INFORME DE CONTROL ESPECÍFICO N° 003-2022-2-0775-SCE

EJECUCIÓN DE LA OBRA: "MEJORAMIENTO DEL SERVICIO DE AGUA POTABLE E INSTALACIÓN DEL SISTEMA DE ALCANTARILLADO DE LA LOCALIDAD DE SANTA MARTHA, DISTRITO DE SANTA ROSA, PROVINCIA DE EL DORADO - SAN MARTIN"

INFORME DE CONTROL ESPECÍFICO N.º 003-2022-2-0775-SCE

Se observa las imágenes de la excavación en la PROG. KM 00+180

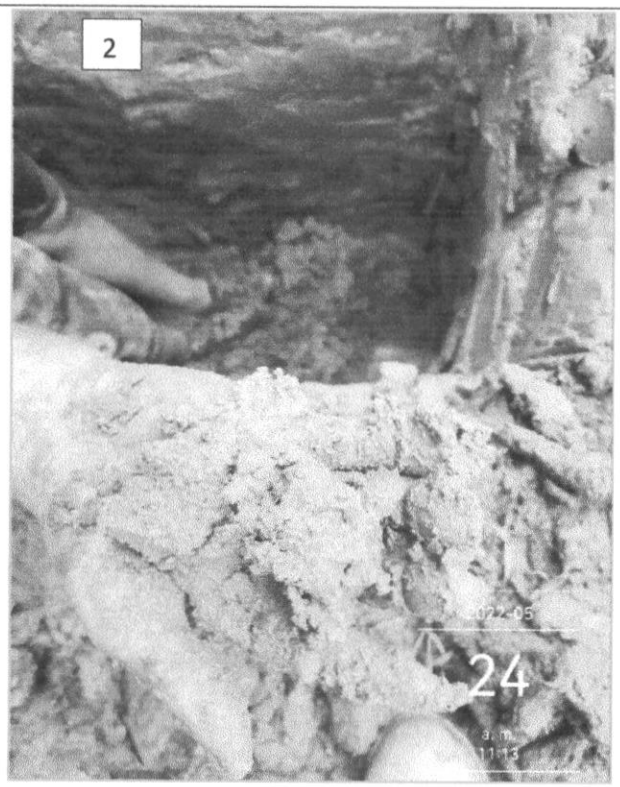
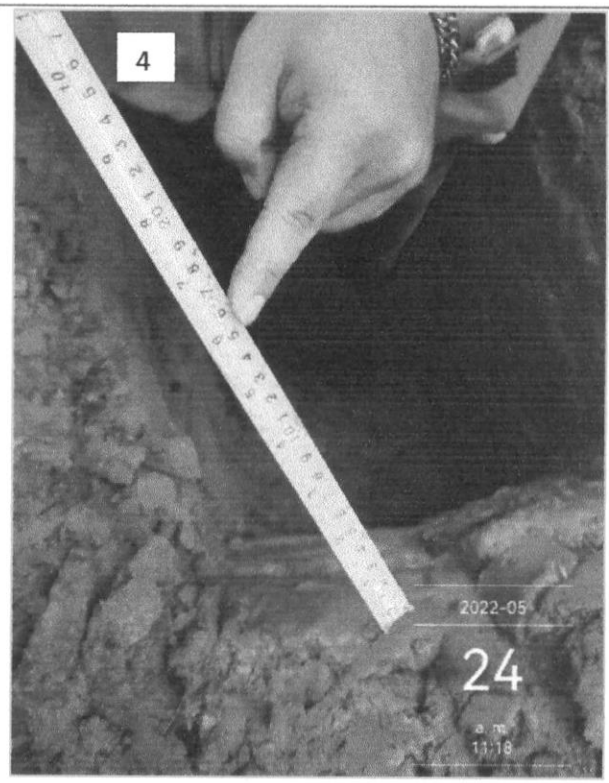
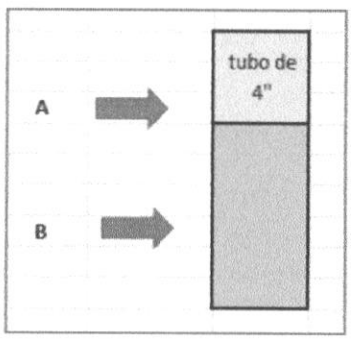
En la imagen 3, se puede ver que las características del material de la sobrecama protectora no varían en cuanto al resto que cubre la tubería.

En la imagen 4, se verifica que A+B=15CM; donde B es la cama de apoyo y A es el diámetro de la tubería de agua. El diámetro de la tubería equivale [illegible] por tanto, la cama de apoyo de la tubería es 4.84cm; faltando 5.16 cm para cumplirse las especificaciones técnicas (h=10cm).

Se observa las imágenes de la excavación en el Jr. Eladio Tapullima Cuadra - 08

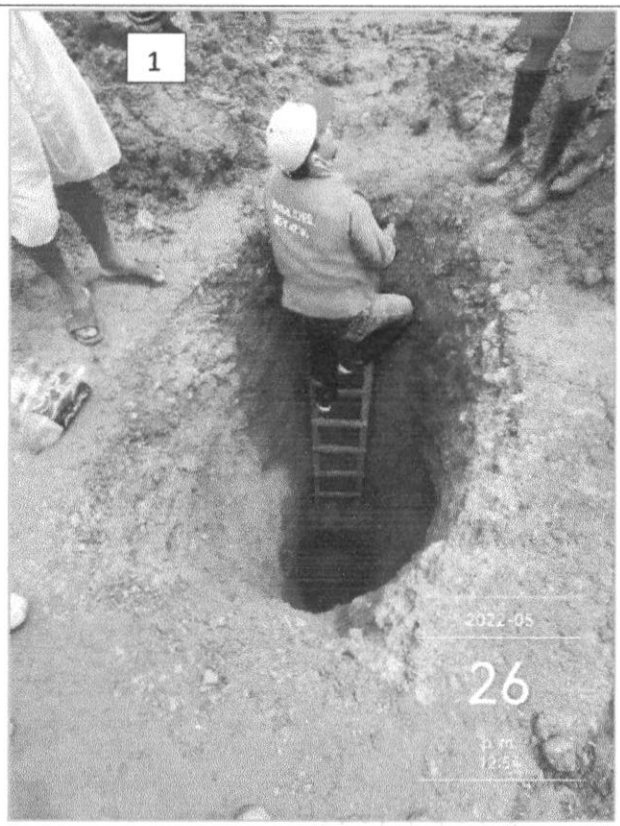
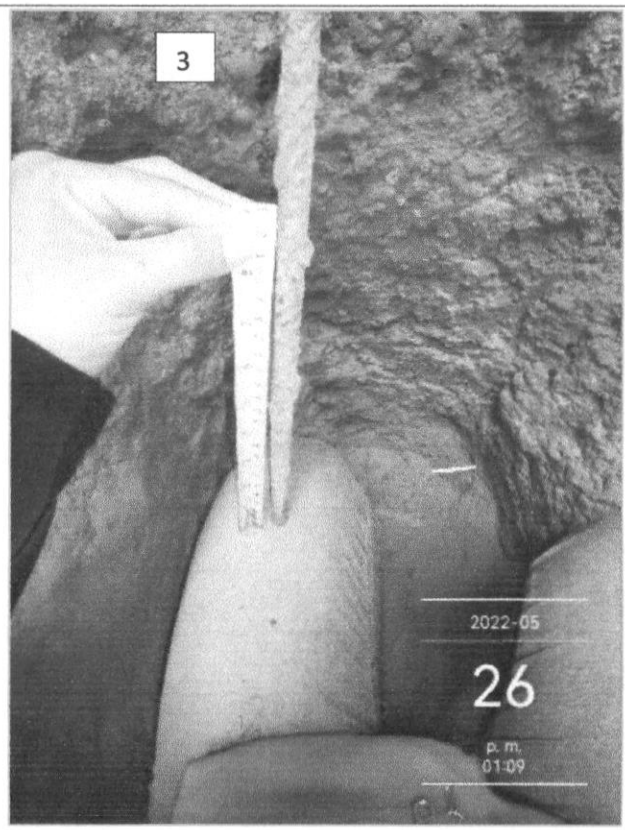
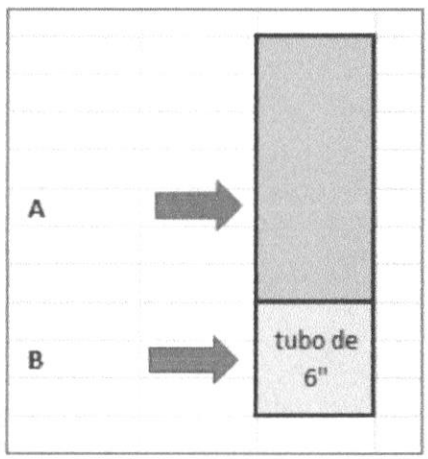
En la imagen 2 y 3, se verifica que A=21CM; donde A es la sobrecama protectora, faltando 9.00 centímetros para cumplirse las especificaciones técnicas

Se observa las imágenes de la excavación en el Jr. Antonio Tapullima Cuadra - 02

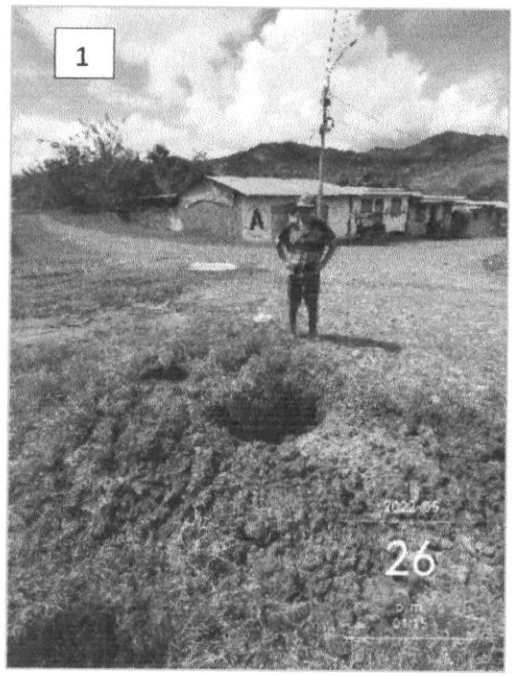
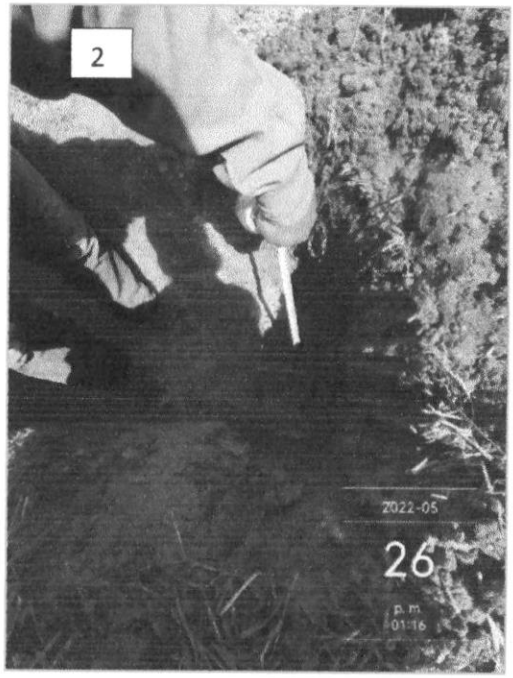
En la imagen 1, se visualiza la zona de trabajo.
En la imagen 2, no se encontró material de préstamo en sobrecama protectora de la tubería.

Se observa las imágenes de la excavación en el Jr. Antonio Tapullima Cuadra - 04

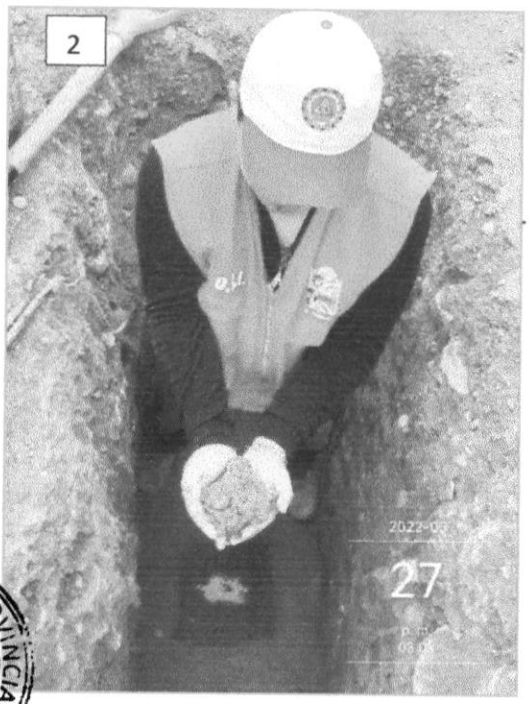
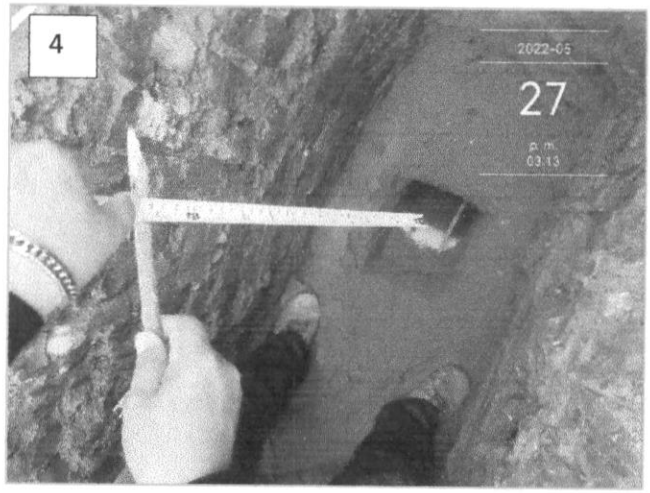
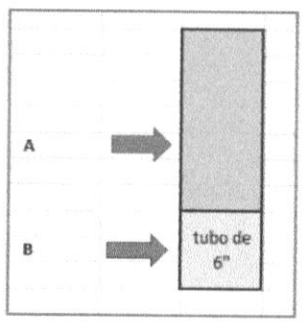
En la imagen 3 y 4, se verifica que A+B=31CM; donde A es la sobrecama protectora, B es el diámetro de la tubería de desagüe. El diámetro de la tubería equivale 15.24 cm; faltaría 14.24 cm para cumplirse las especificaciones técnicas (h=30cm).

Se observa las imágenes de la excavación en el Jr. Juanjui Cuadra - 01

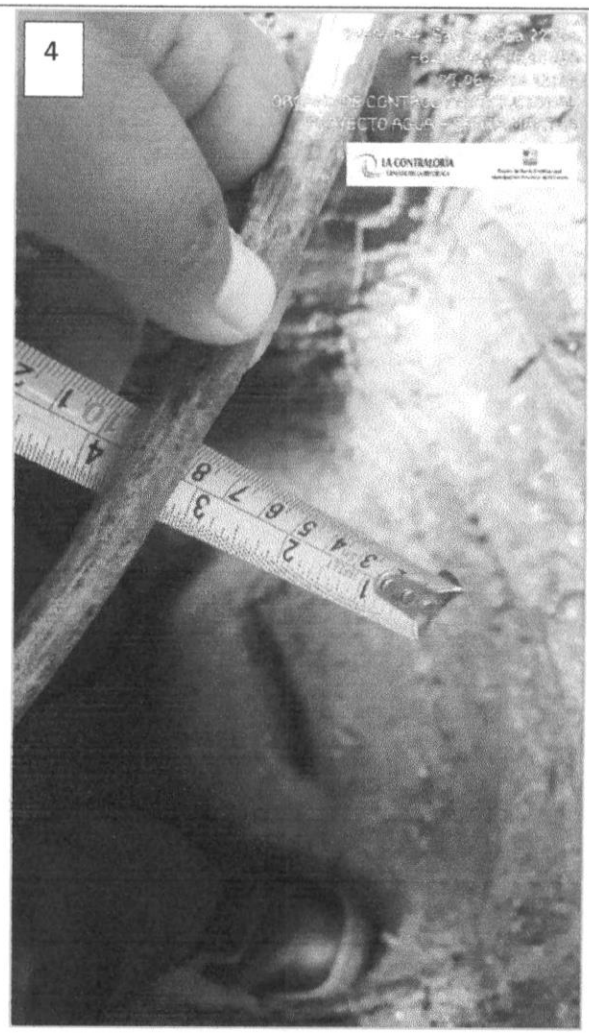
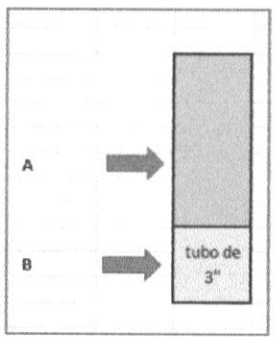
En la imagen 1, se visualiza la zona de trabajo.
En la imagen 2, no se verifica material de préstamo en sobrecama protectora de tubería.
En la imagen 3, se verifica que no existe cama de apoyo de tubería.
En la imagen 4, se verifica que A+B=8.5CM; donde A es la sobrecama protectora, B es el diámetro de la tubería de agua. El diámetro de la tubería equivale 7.63 cm (3"); faltaría 29.13 cm para cumplirse las especificaciones técnicas (h=30cm).

Se observa las imágenes de la excavación en la PROG. KM 03+760.

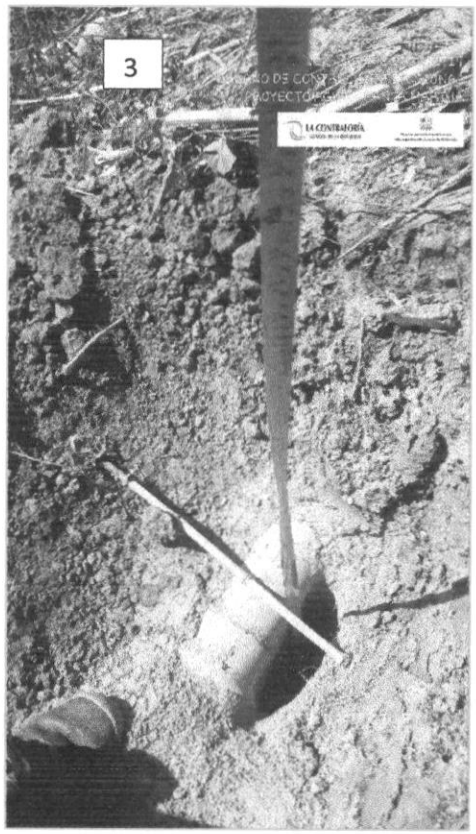
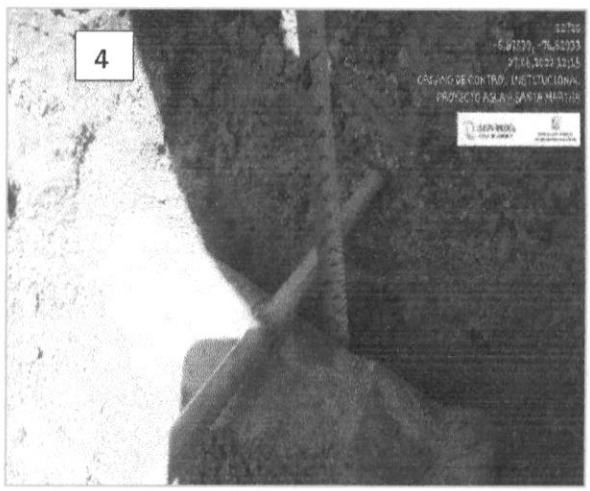
En la imagen 1 y 2, se visualiza la zona de trabajo.
En la imagen 3 y 4, se visualiza las características del material de la cama de apoyo; las características de la sobrecama protectora de la tubería se verifican que es material orgánico (no contiene material de préstamo).

Se observa las imágenes de la excavación en el Jr. Saposoa Cuadra - 02

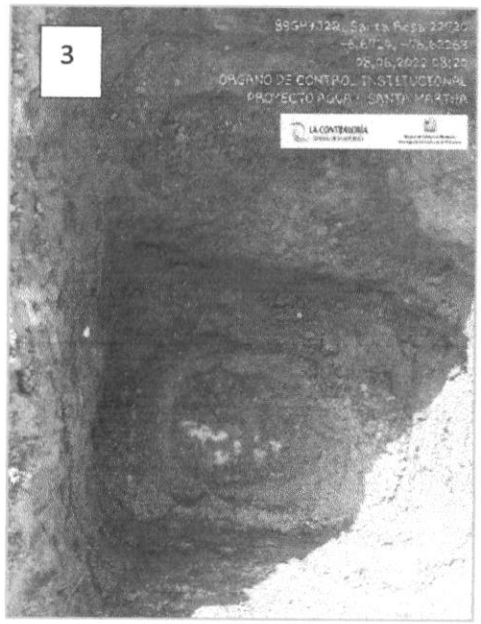
En la imagen 1 y 2, se visualiza la zona de trabajo.
En la imagen 3 y 4, se visualiza las características del material de la cama de apoyo; las características de la sobrecama protectora de la tubería se verifican que es material orgánico (no contiene material de préstamo).

Se observa las imágenes de la excavación en el Jr. Santa Martha Cuadra - 02

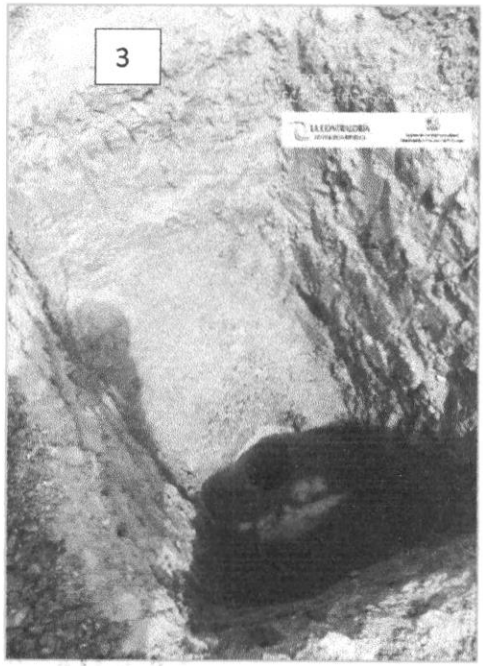
En la imagen 1, se visualiza la zona de trabajo.
En la imagen 2 y 3, se visualiza las características del material de la cama de apoyo también se verifica las características de la sobrecama protectora de la tubería.
En la imagen 4, se verifica que A+B+C=45CM; donde A es la sobrecama protectora de la tubería, B es el diámetro de la tubería de desagüe y C es la cama de apoyo de la tubería. El diámetro de la tubería equivale 15.24 cm (6"); donde estaría faltando 10.24 cm en la sobrecama protectora de la tubería para cumplirse las especificaciones técnicas (en cama de apoyo de tubería e=10 cm y en sobrecama protectora de tubería h=30cm).

Foto n.° 3: Planta de Tratamiento de Aguas Residuales – Cerco perimétrico lado posterior.

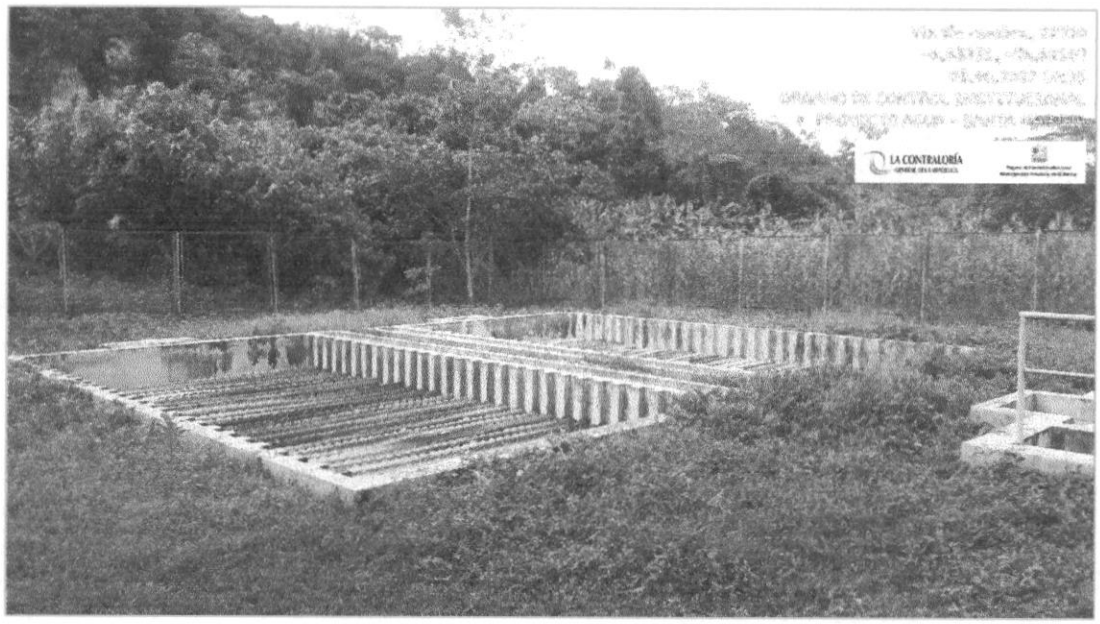
Se observa el cerco perimétrico de la parte posterior donde el personal del OCI realizó la cuantificación de los postes de tubo de fierro galvanizado, no se ejecutó las 66 Unidades correspondiente a la partida 02.04.08.05 POSTES DE TUBO DE FIERRO GALVANIZADO, correspondiente a la Infraestructura del PTAR, según Expediente Técnico Contractual no cumple.

Se observa el cerco perimétrico de la parte lateral donde el personal del OCI realizó la cuantificación de los postes de tubo de fierro galvanizado, teniendo en total 60 unidades en total, correspondiente a la Infraestructura del PTAR, según Expediente Técnico Contractual no cumple.
